巻末資料

卷末資料-1 道路橋示方書・同解説（平成 29 年 11 月）Q&A

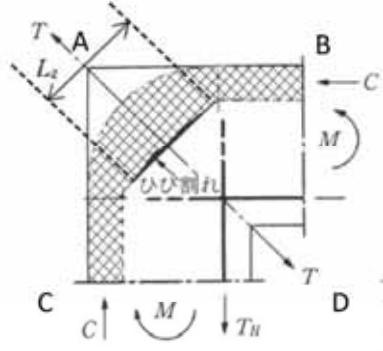
質問回答 №.	質問	回答	備考
<p>№. III-15-3</p>	<p>○内側引張の曲げモーメントを受ける端接合部</p> <p>「式(15.4.4)」で示される式中の「$\sqrt{2}$」は、どのような意味を持った数式となっているのか。引張鉄筋からコンクリート圧縮域の合力までの距離を「$Z/\sqrt{2}$」と考えればよいか。</p>	<p>式(15.4.4)は内側引張りとなる曲げモーメントに対する補強鉄筋の引張応力度に関する式であり、補強鉄筋は接合部の対角線に平行な方向に配置することを基本とします。ここでいう対角線に平行な方向とは、右図に示す、対角線AD方向を指します。</p>  <p>図(15.4.2)にある通り、接合部の対角線に平行な方向に配置された鉄筋の引張応力の合力Tは、接合部の部材の鉄筋に生じている引張応力の合力THとの幾何学的な関係により、$T = \sqrt{2} * TH$で算出できるため、当該式中に$\sqrt{2}$が現れます。</p>	<p>道示III p.327 15.4.2(3)2 (R2.8.28公表)</p>
<p>№. III-15-4</p>	<p>○隅角部補強鉄筋の配筋方法</p> <p>ラーメン構造における端接合部の接合部対角線と直角方向に入れる補強鉄筋量に関する規定はないのか。</p>	<p>対角線と直角方向に配置する鉄筋量については、15.4.2節では規定していませんが、5.2.2節の規定を満足させることが設計の前提となります。なお、作用の組合せによって隅角部に外側の引張力が生じる場合は、上記加えて15.4.1節の規定も満足させる必要があります。</p>	<p>道示III p.69~70 5.2.2 及び 道示III p.324~325 15.4.1 (R2.8.28公表)</p>
